Квартира №278 · расстановка розеток и выводов · план

Ведомость переносов и новых точек

к плану «Мебель, розетки, выключатели» застройщика

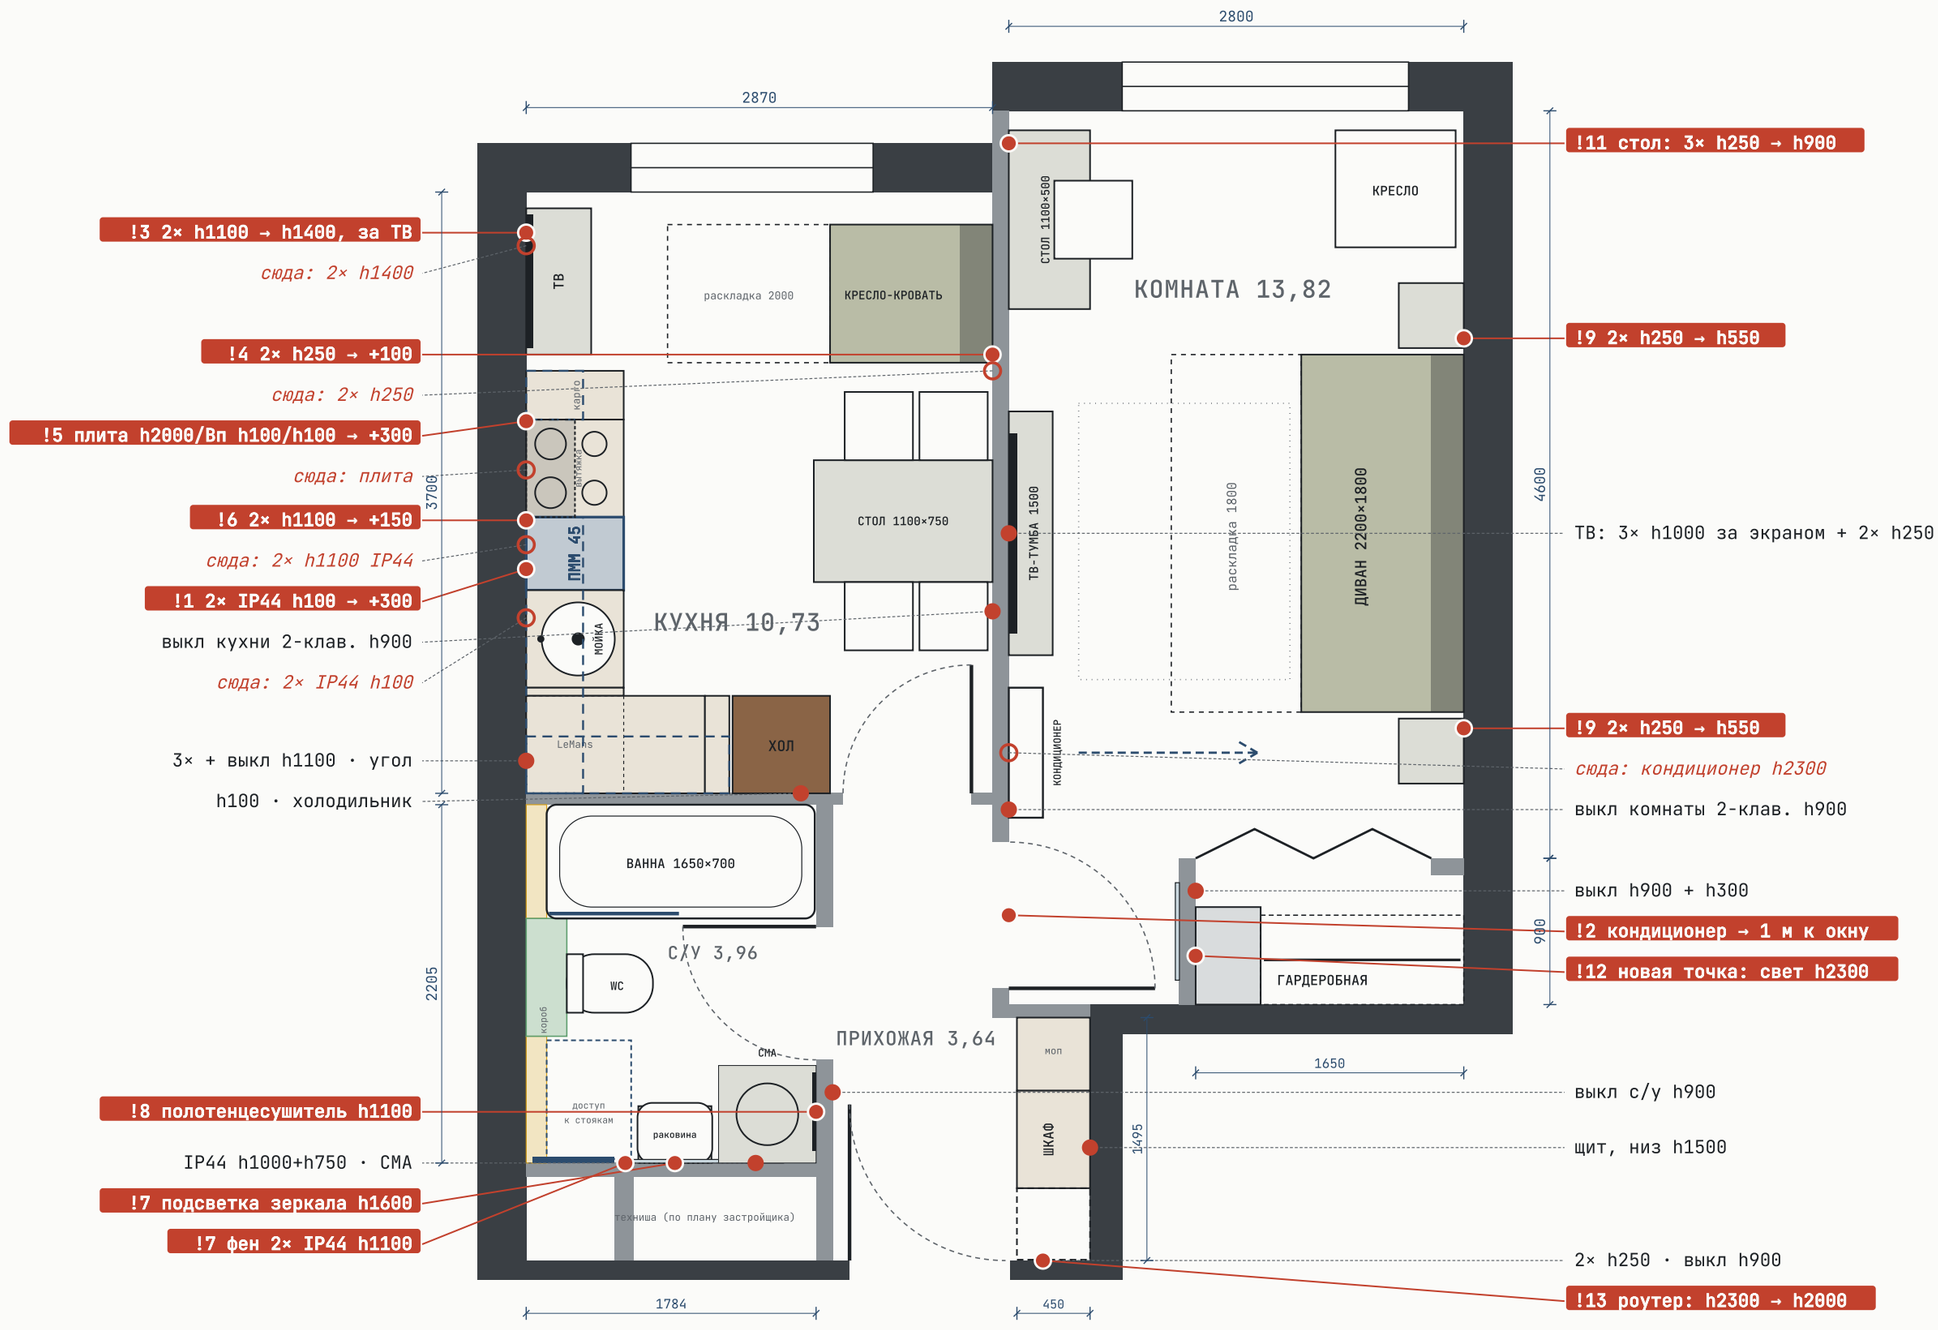
Красные точки — розетки/выводы по плану электрики. Красные плашки !1–!13 — переносы и новые точки (см. ведомость). Кольца и курсив «сюда:» — новое место. Подпись у каждой группы: количество × высота. **Интернет:** роутер на открытой полке ниши в прихожей (h1900), розетка h2000 (!13), кабель провайдера (LAN) заводится туда же. В ТВ-тумбе комнаты роутера нет.

Разбивка точек · итоговое положение с привязками от стен

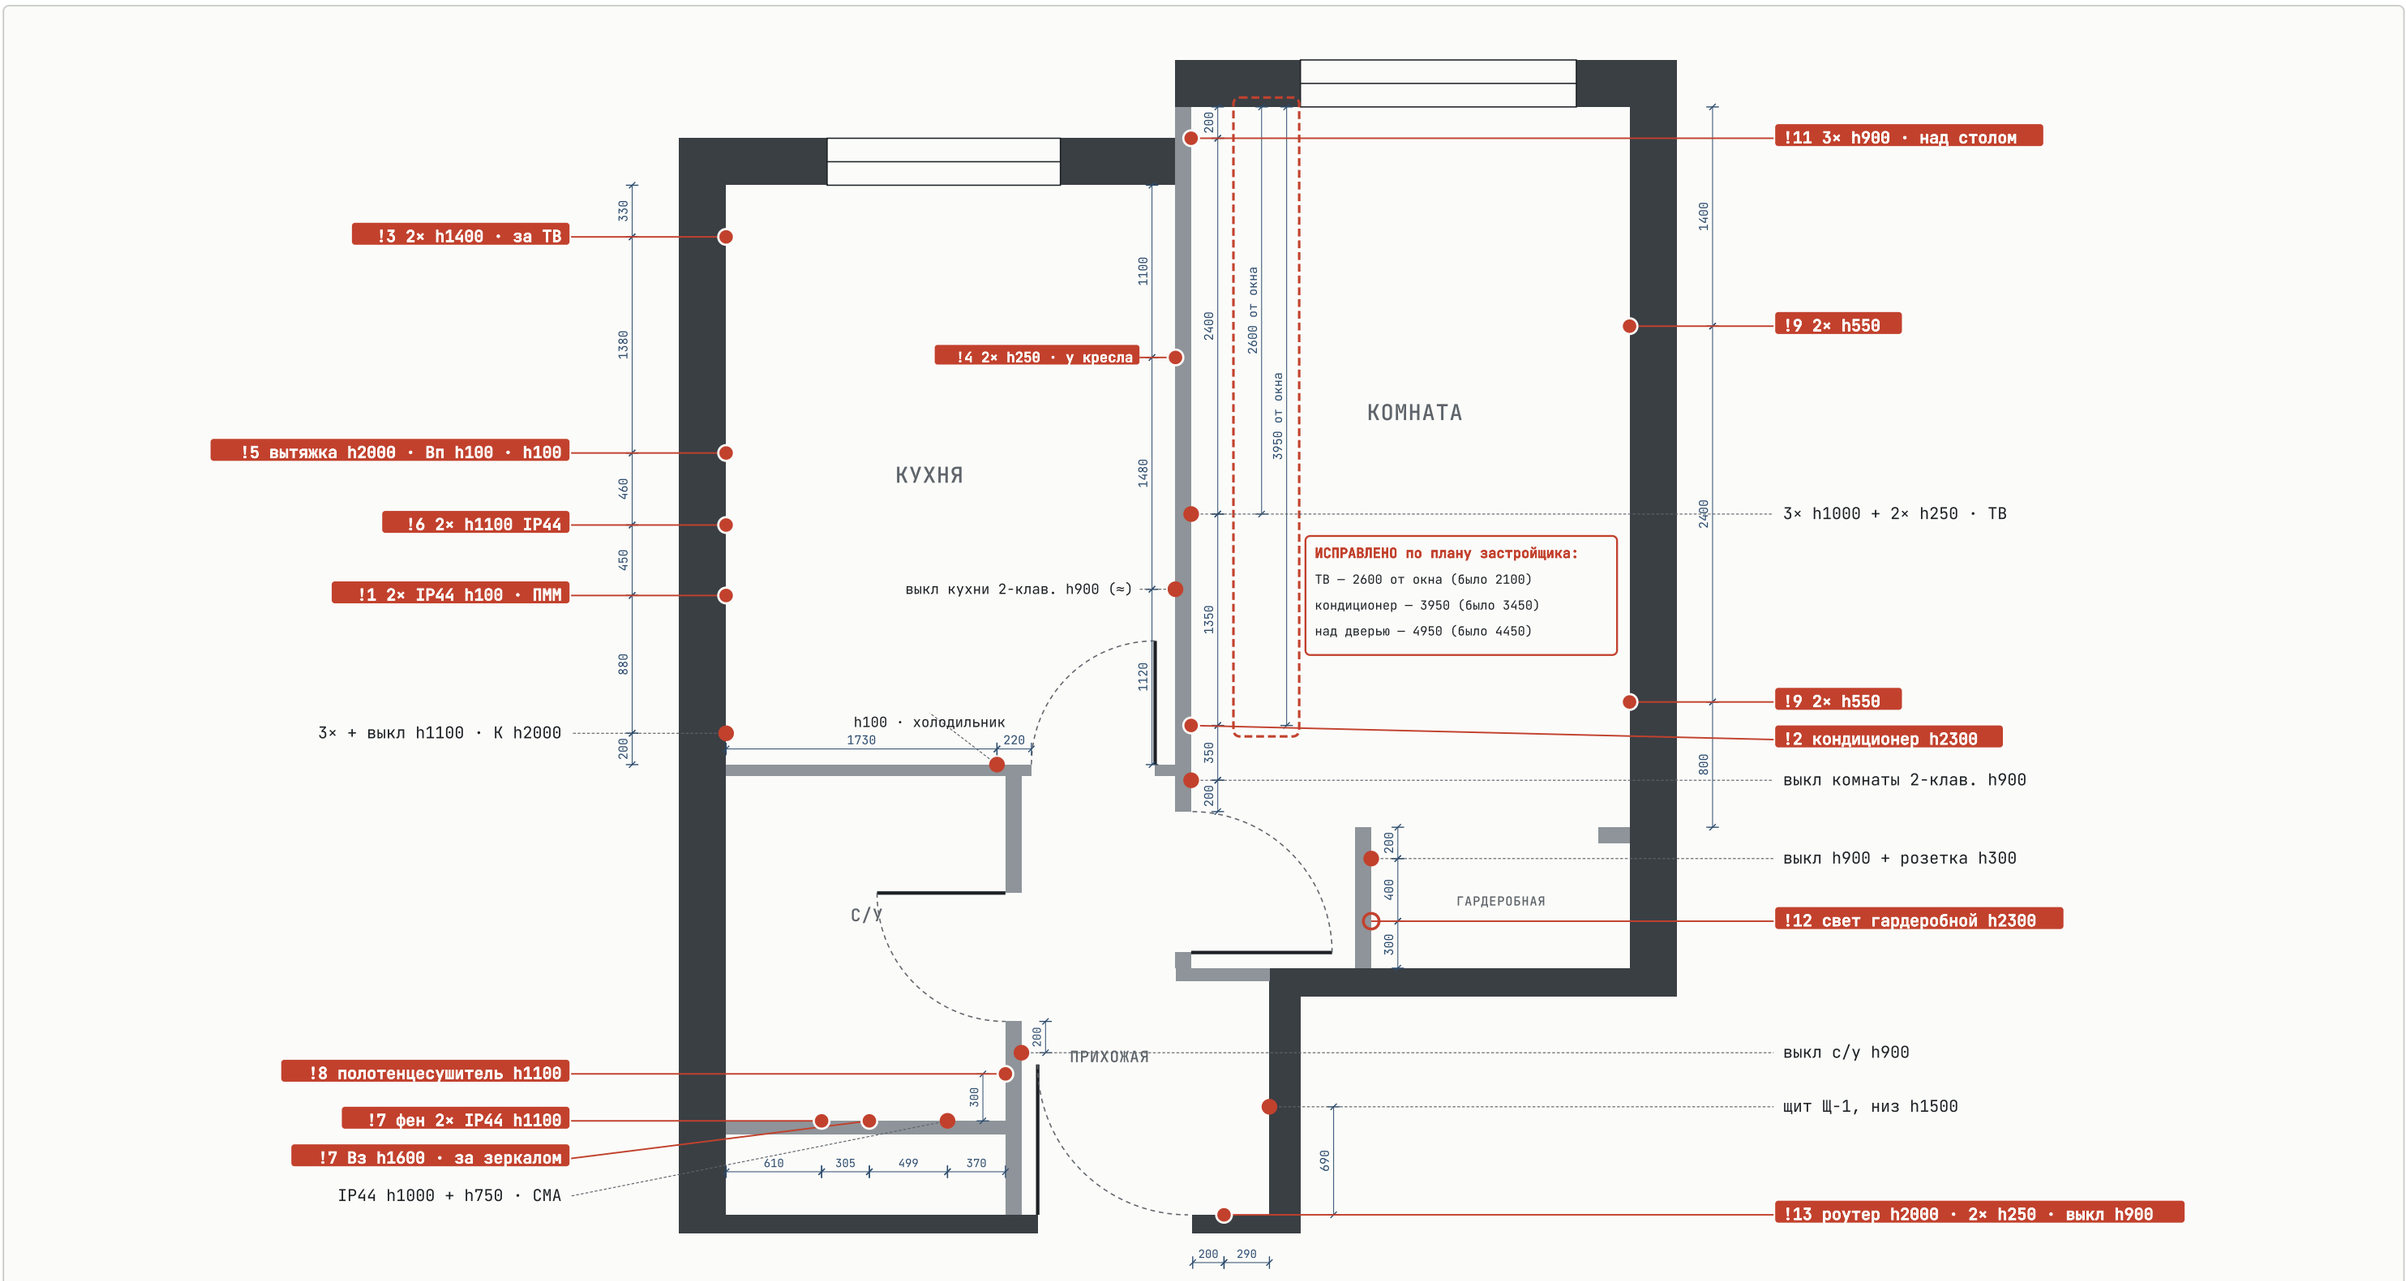
Показано, где точки должны оказаться после всех переносов. Цепочки размеров — вдоль стены от угла или от проёма до оси коробки, как на плане застройщика. Красные плашки — точки, которые меняются (номер = строка ведомости), серые подписи — без изменений. Кольцо — новая точка. **На старых местах не выводить:** кухня — 2× h1100 у окна (250), выводы плиты 1410, 2× h1100 в 2020, 2× IP44 в 2320, 2× h250 у кресла в 1000; санузел — Вз h1500 и 2× IP44 h1250 на стене с унитазом, П за стиральной машиной; комната — кондиционер над дверью; прихожая — розетка h2300 в антресоли. Выключатели кухни и комнаты (h900, у дверей) — двухклавишные. Выключатель кухни на плане застройщика без размера — около 2580 от окна, сверить по месту.

Кухня

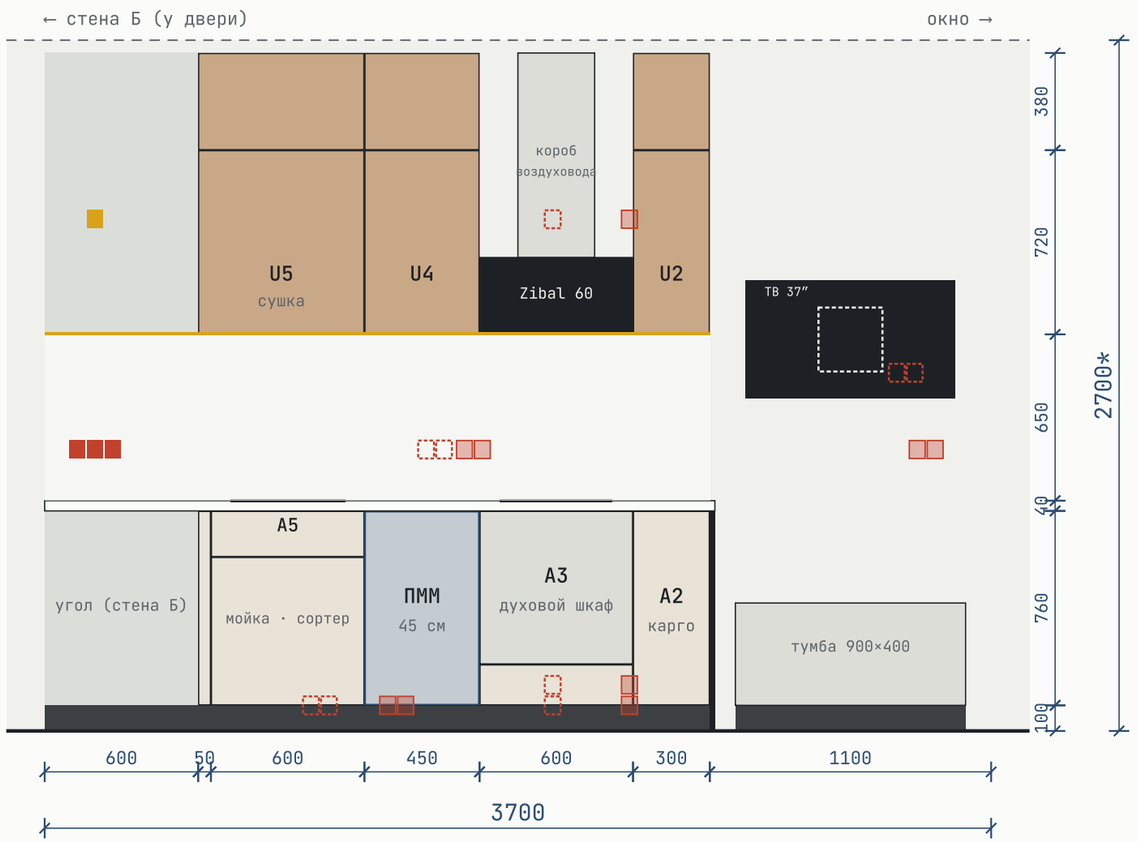
1. IP44 — это розетки под посудомойку (вторая — под фильтр или измельчитель). Сейчас они в 2320 мм, а ПММ стоит на 2000–2450, то есть розетки оказываются прямо за машиной. Встраиваемую ПММ задвигают вплотную к стене: вилка и шланги в розетку за ней не помещаются, а производители требуют, чтобы розетка была доступна, не за машиной. Сдвигаем на 2620 мм (+300): розетки попадают в соседнюю тумбу мойки, до них можно дотянуться, открыв ящик.

2. Пункт 2 — кондиционер в комнате, см. раздел «Комната».
3. Розетки под ТВ: 330 мм от окна, h=1400 — подъём ровно на 300, бесплатно. ТВ 37″ (820×460) висит на 1300–1760, центр 550 от окна. Розетки закрыты экраном и стоят сбоку от пластины кронштейна (425–675 от окна), поэтому кронштейн их не перекрывает. Коробку берём утопленную (ТВ-бокс). Кабель — с запасом +500 мм на вылет кронштейна. Сюда же нужен кабель ТВ/интернета — на плане его нет.

4. Розетки h=250 у кресла: с 1000 на 1100 мм от окна (+100), сразу за креслом-диваном 900.
5. Плита: все три вывода (вытяжка h=2000, Вп h=100, духовка h=100) сдвигаем на 300 мм к углу, центр 1710.

6. Розетки h=1100 над столешницей: с 2020 на 2170 мм (+150). Получается 170 мм до края плиты и 355 мм до чаши — ставим IP44 с крышкой. Тройная розетка в 3500 мм остаётся на месте: она теперь над угловой столешницей, в 525 мм от мойки.

Коробки под ТВ — утопленные (ТВ-бокс), чтобы ТВ висел ровно к стене. Розетки у мойки и ПММ — IP44. ТВ в комнате — тройная h1000 за экраном (по плану застройщика), пара h250 под тумбой без переноса.

Кухня · развёртки стен с розетками

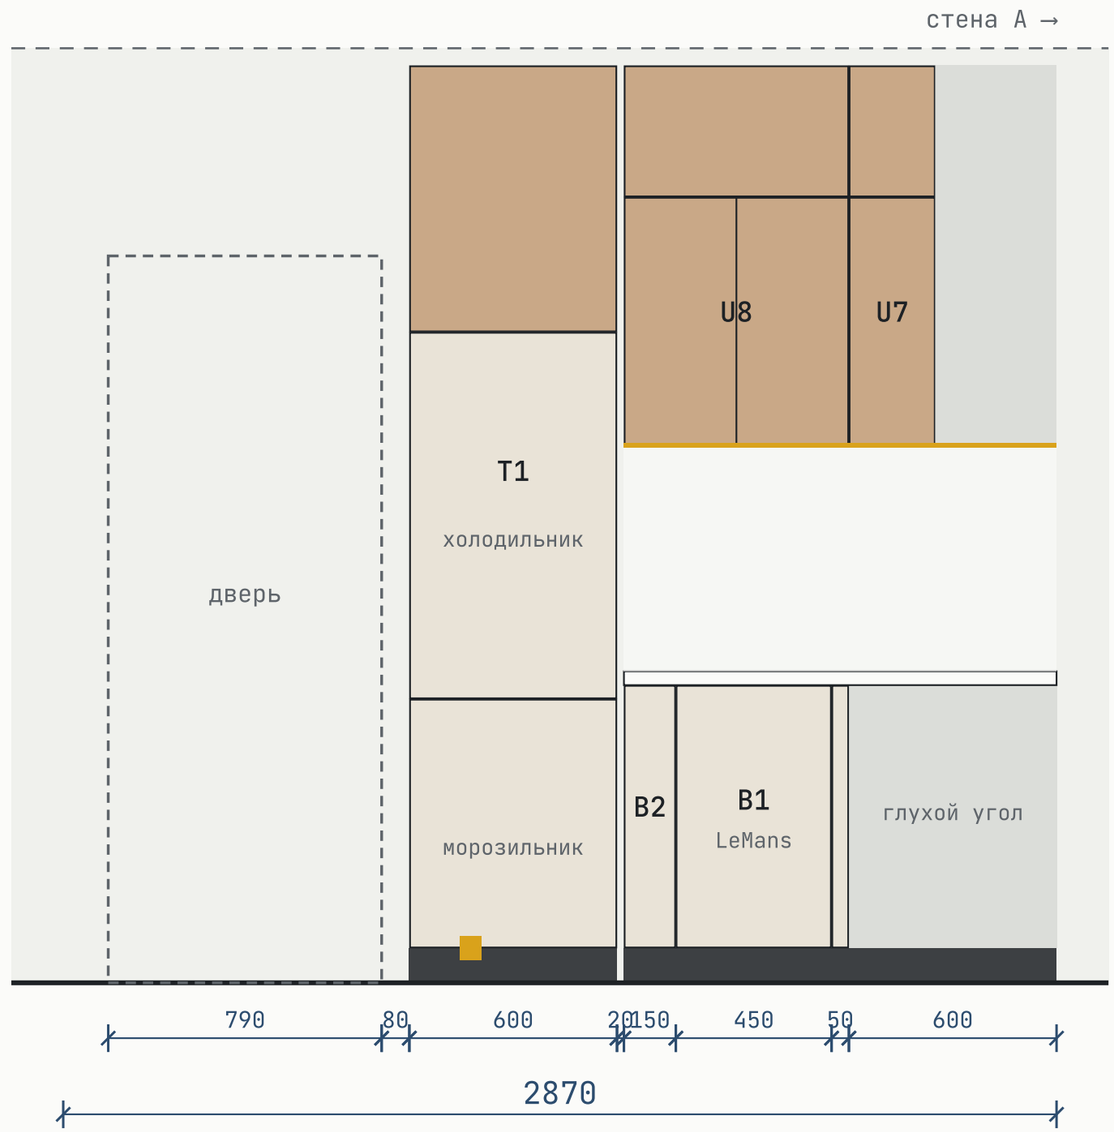
перечёркнутые — старое место, пунктир — новое

САНУЗЕЛ — СТЕНА НАПРОТИВ ВАННЫ

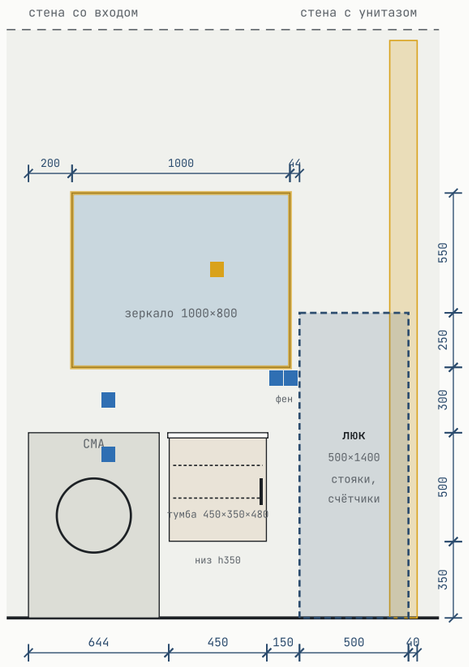
8	Санузел	Вывод полотенцесушителя (П)	стена напротив ванны, за стиральной машиной, h1000	стена со входом (где дверь в санузел), 300 от угла, h1100	≈700, на другую стену	нет (можно не делать)
9	Комната	2× розетки у дивана, обе группы	h250	h550	+300 по высоте	да
10	Комната	2× розетки под ТВ (нижние)	2600 от окна, h250 [исправлено, было 2100]	не переносим — остаются на месте, их закрывает подвесная тумба (низ h300)	—	—
11	Комната	3× розетки у рабочего стола	200 от окна, h250 (под столом)	то же место, h900 — над столешницей (стол 750)	+650 по высоте	нет (больше 300)
12	Гардеробная	НОВАЯ ТОЧКА: вывод под подсветку (220 В к блоку питания LED)	— (на плане есть только выключатель h900 внутри гардеробной)	стена-перегородка внутри гардеробной, под верхней полкой колонны: 300 мм от задней стены, h2300 — ниже шины системы (h2400) и с запасом до потолка. Питание — через выключатель h900	новая точка	нет: отдельная линия от выключателя

ПРИХОЖАЯ — ШКАФ

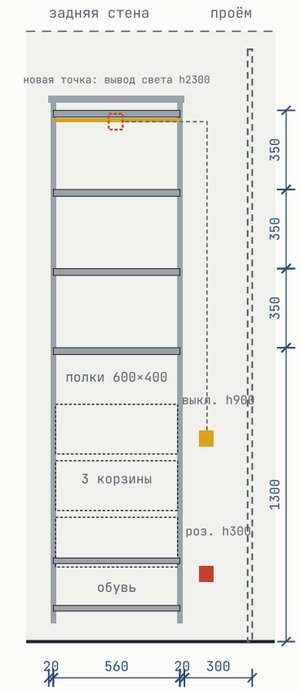
13	Прихожая	Розетка под роутер + ввод интернет-кабеля	входная стена (торец ниши шкафа), h2300 — внутри антресоли	то же место, h2000 — над открытой полкой ниши (h1900); кабель провайдера заводим сюда же	−300 по высоте	да
